改善箇所説明図

触媒コンバータの電気加熱装置コントロールユニット

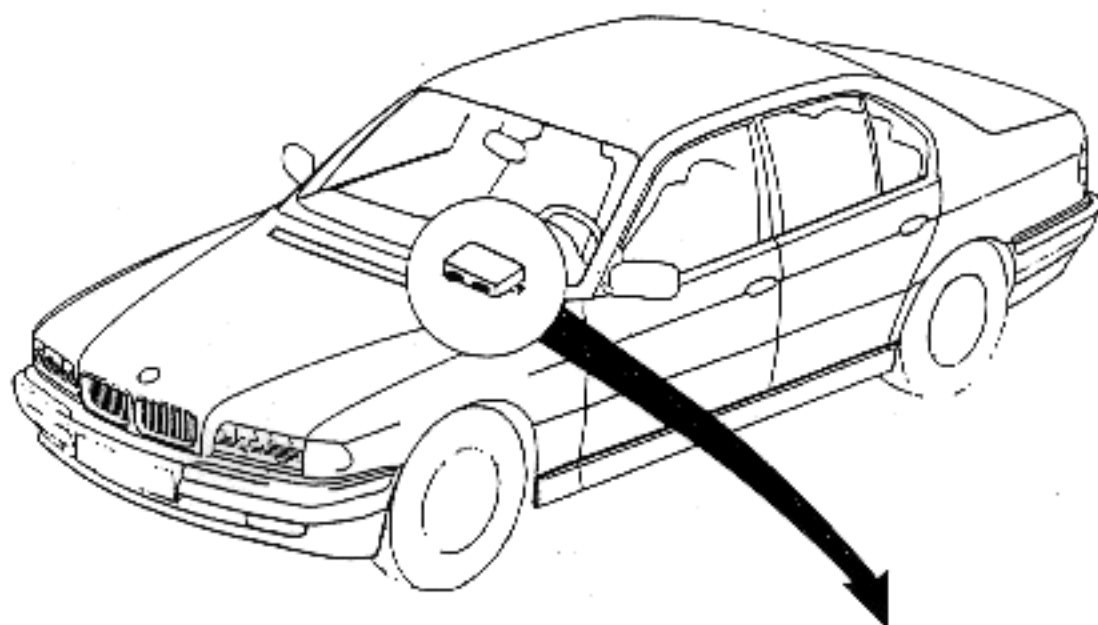
一酸化炭素等発散防止装置において、触媒コンバータの電気加熱装置を制御しているコントロールユニットに内部不良のものがあり、当該電気加熱装置が作動せず、冷間時に有害な排出ガス量が増加するものがある。

全車両、当該コントロールユニットを良品と交換する。

エンジンルーム内右側ストラット上部に赤色のペイントマークを塗布する。
